PREFEITURA MUNICIPAL DE RIBEIRÃO DO PINHAL
- ESTADO DO PARANÁ -

OFÍCIO Nº. 014/2022/SETOR DE ENGENHARIA E PLANEJAMENTO/SECRETARIA
MUNICIPAL DE INDÚSTRIA, COMÉRCIO E OBRAS

Referência: Tomada de Preços nº 003/2022.

Assunto: QUESTIONAMENTO TP 003/2022 - reforma no Estádio Municipal Alves de Almeida (Campão)

Detalhe da Cobertura dos Bancos de Reservas

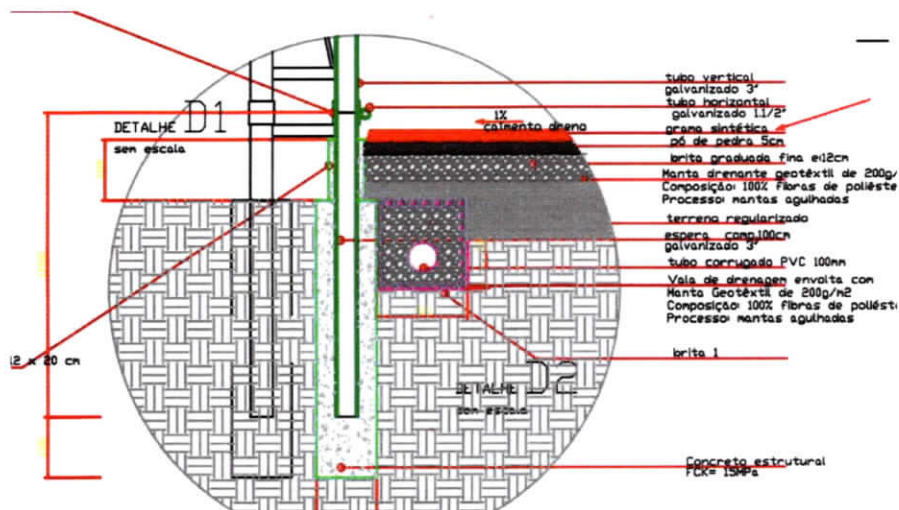
9 - Não localizamos o projeto ou detalhamento na qual informa qual material será utilizado a confecção da estrutura metálica da cobertura, cantoneiras, perfil U, perfil redondo, perfil W?

Detalhe Banheiros Acessíveis no Bar

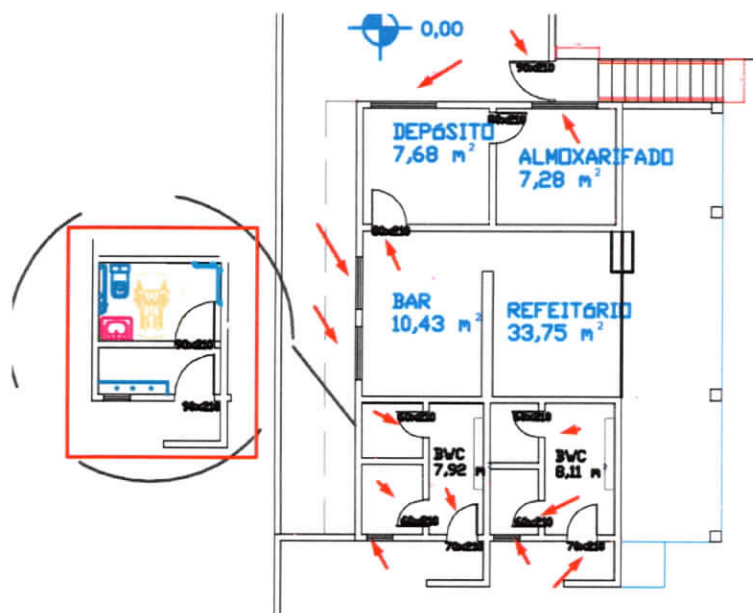
16 - No serviço de reforma dos sanitários, bar, não foi previsto serviço de substituição de marcenaria existente, está correto, não há necessidade de ser feito algo? E também informa que deverá ser feito pinturas em portas

Detalhe Banheiros Acessíveis no Bar

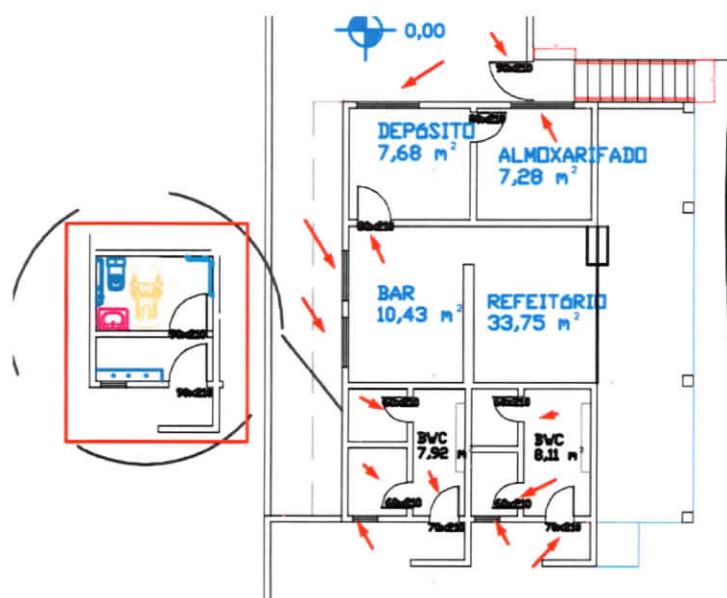
17 - No memorial descritivo está previsto colocação de vidros em janelas, porem na planilha não localizamos o fornecimento do mesmo

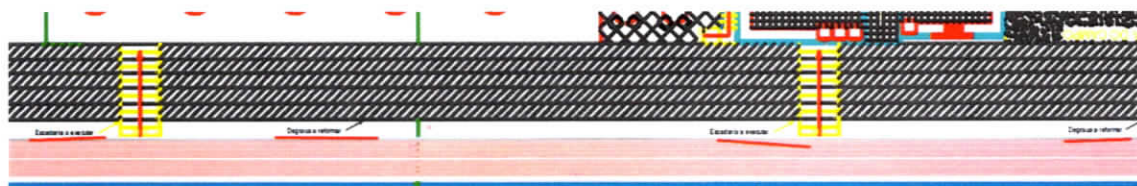
20 – No projeto detalha rede cobertura sobre a quadra, porém não está previsto no orçamento será executado

Detalhe da Restauração das Arquibancadas

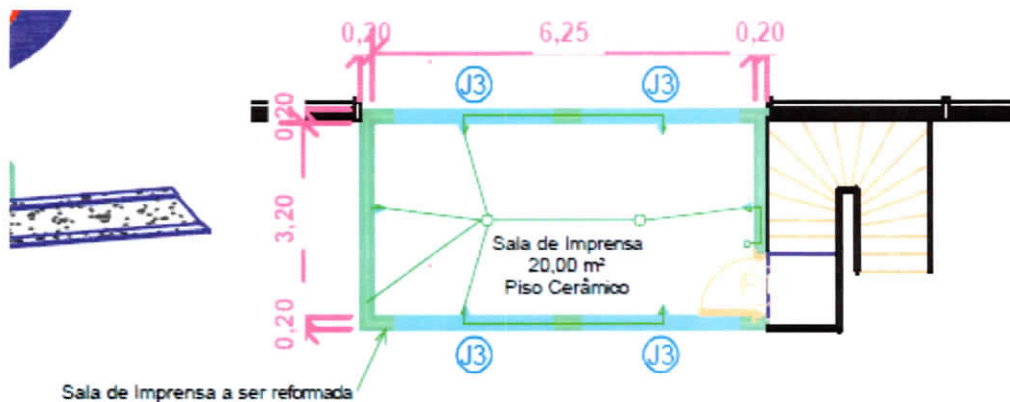
21 – No projeto fala em reforma e demolição das arquibancadas, como também a execução de escadas, porém não está previsto no orçamento a execução destes serviços

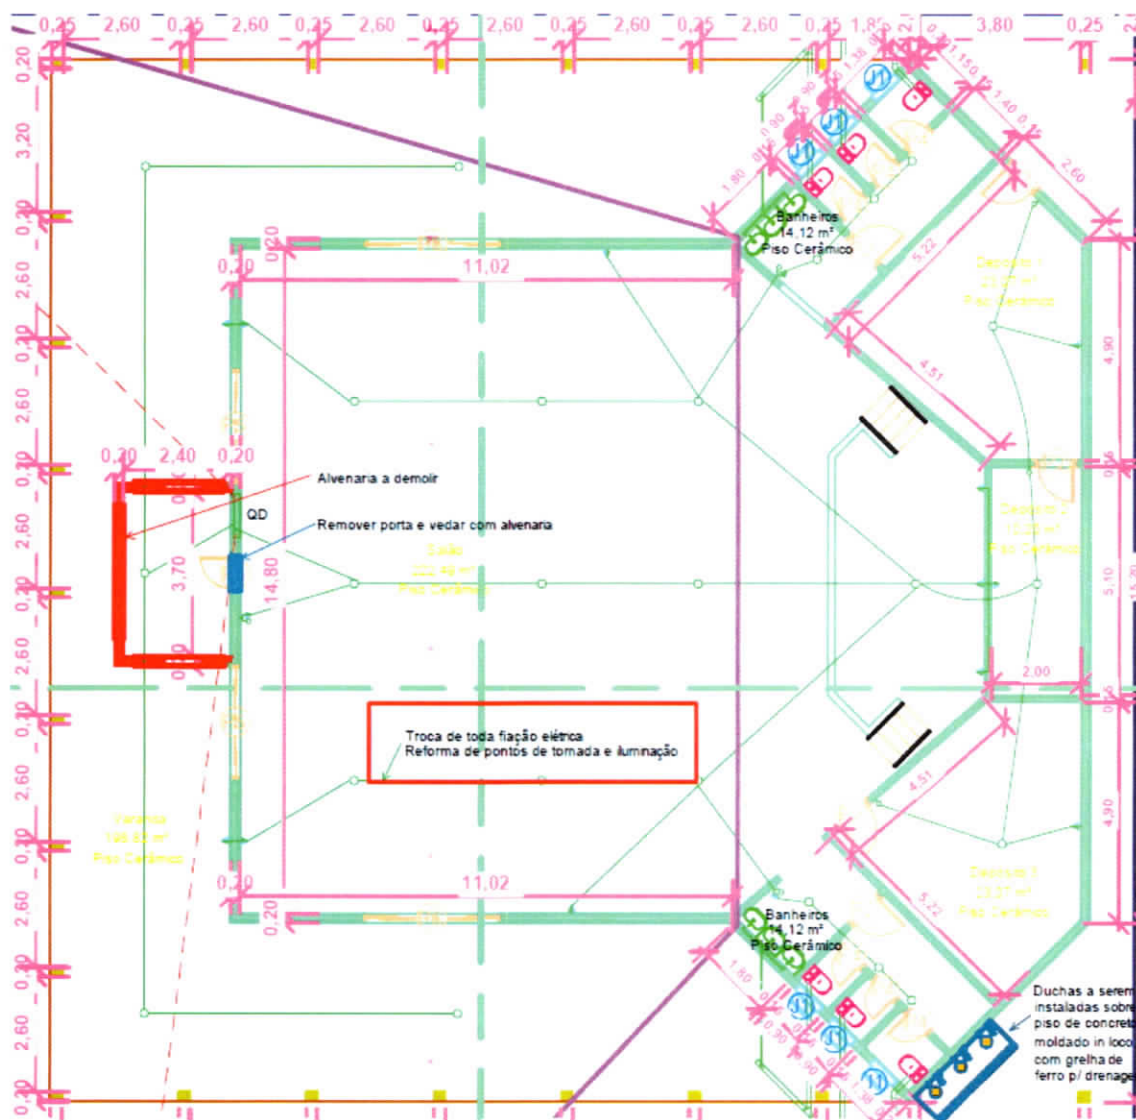
22 – No projeto informa que a sala de imprensa deveria ser reformada, quais são os serviços que deverão ser executados nessa reforma como também a previsão de custos
